Krycí list ZBV

Název a evidenční číslo Stavby: II/105 Severní obchvat Jílového u Prahy, 5211521005 Název stavebního objektu/provozního souboru (SO/PS) Severní obchvat Jílové u Prahy, I. etapa	Číslo SO/PS/ /číslo Změny SO/PS: 102.1/1	Číslo ZBV: 1.3
---	---	--------------------------

Změnový list

Název a evidenční číslo Stavby: II/105 Severní obchvat Jílového u Prahy, 5211521005	Číslo SO/PS / / číslo Změny SO/PS: 102.1/1	Číslo ZBV: 1.3
---	---	--------------------------

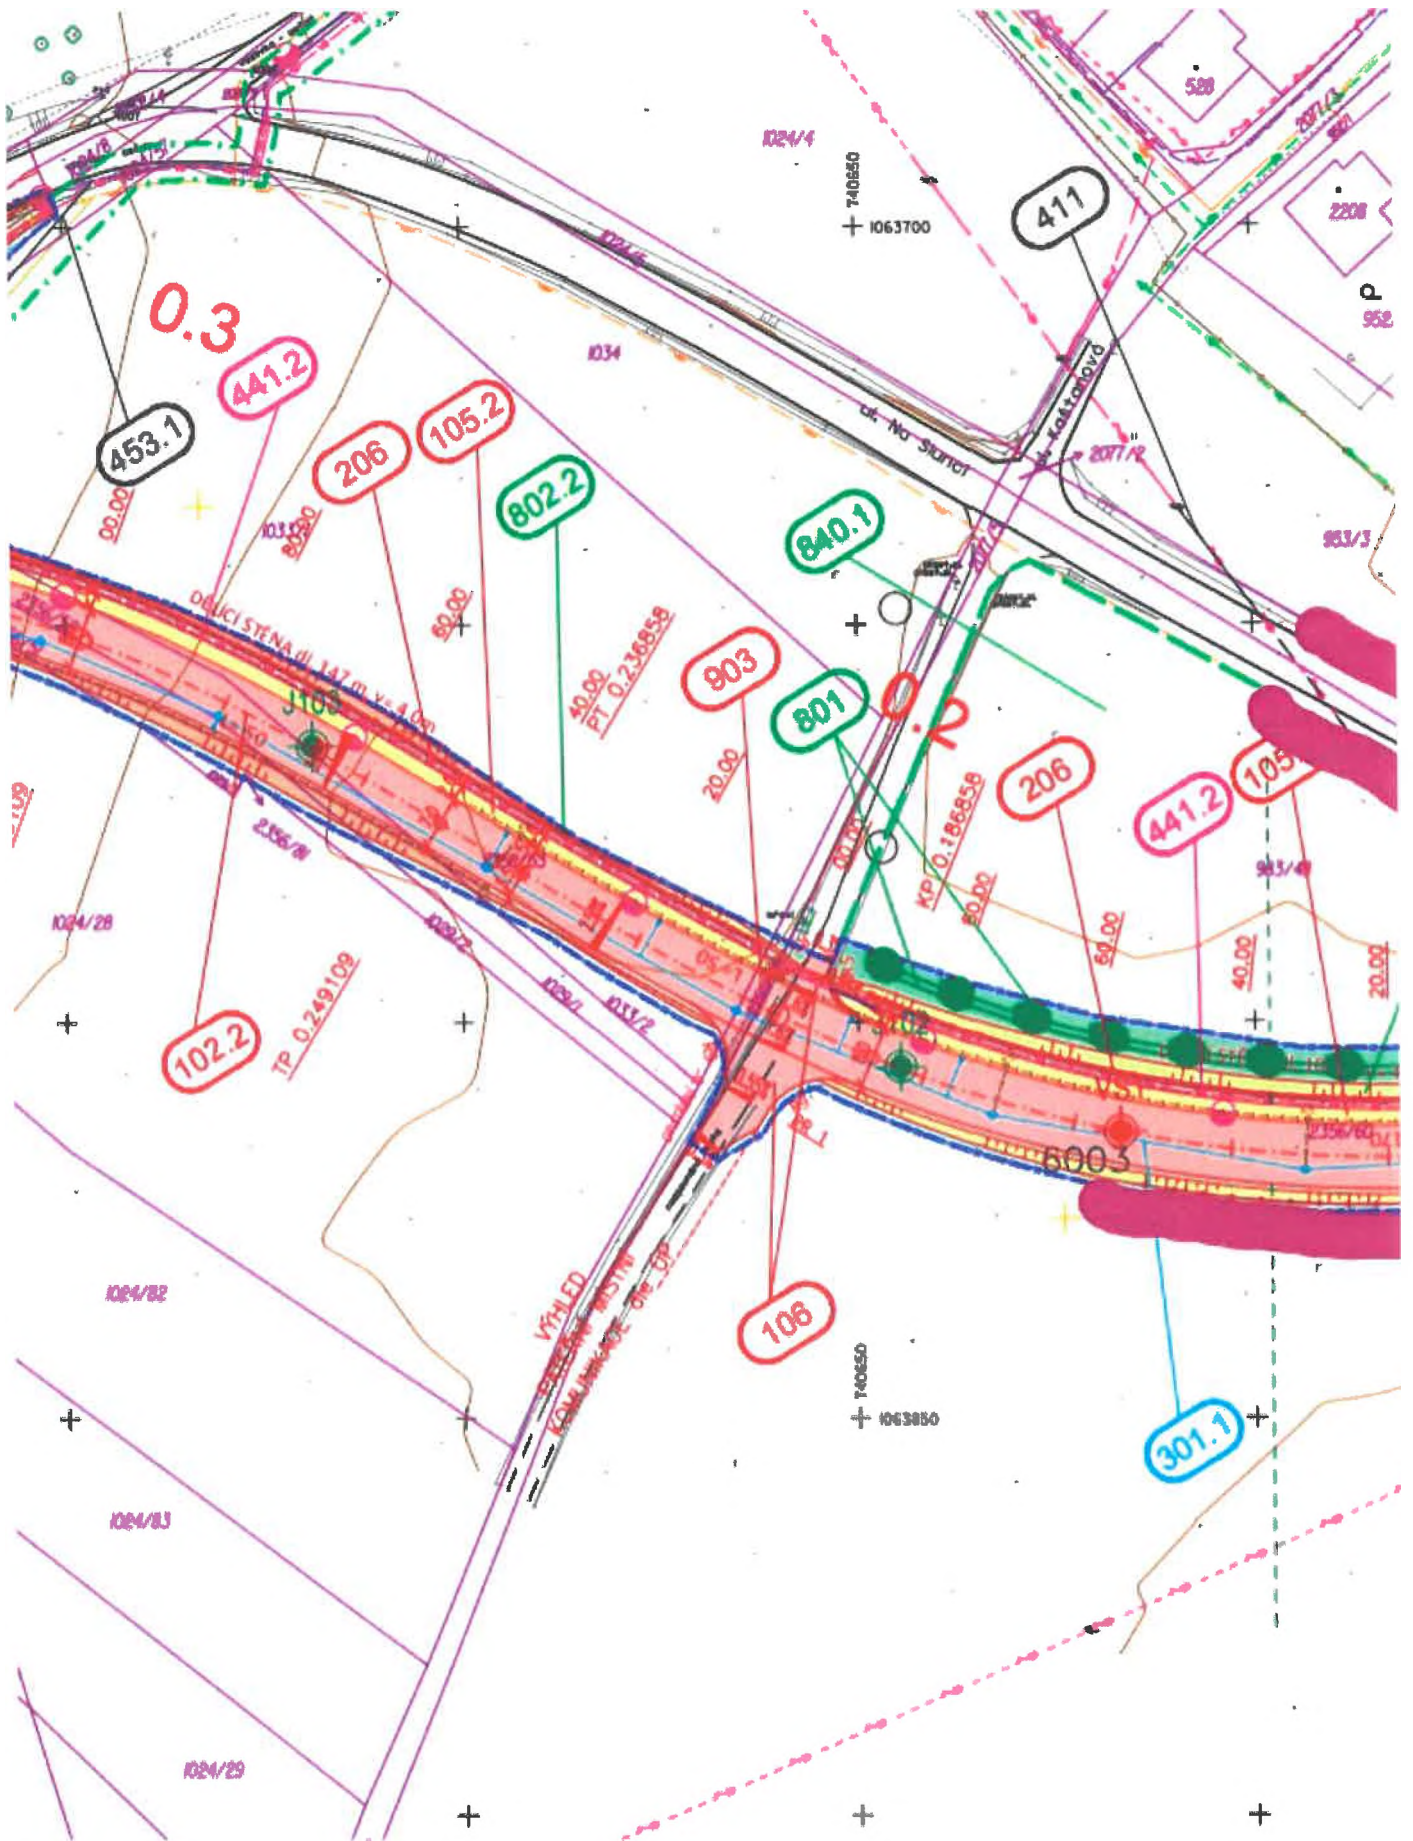
V příloze posílám zákres, kde by se měly zábrany nainstalovat. Předpoklad je, že se ropuchy nacházejí přes zimu v lesním porostu jižně od záměru a budou migrovat z jihu směrem k vodní nádrži. Proto je tedy nejdelší zábrana jižně od trasy obchvatu. Další pak mějí zabránit mortalitě během případného přechodu přes stávající vozovku, ačkoli není moc pravděpodobné, že se přes ni dostanou přes trasu obchvatu.

Zábrany mají být 30 cm vysoké, tvořené z jakéhokoli pevnějšího nepromokavého materiálu - plast, kari síť, geotextilie. Materiál je natlučen, nebo přisvorkován na sloupky, rozestup mezi sloupky je 1 - 1,5 m. Konec materiálu se nechává položený na zemi (v našem případě z jižní strany) a zatíží se kameny anebo zeminou. Schéma najdete v manuálu na str. 19. Pokud budete chtít, určitě rádi přijedeme na stavbu při stavbě bariér a vše můžeme doladit na místě.
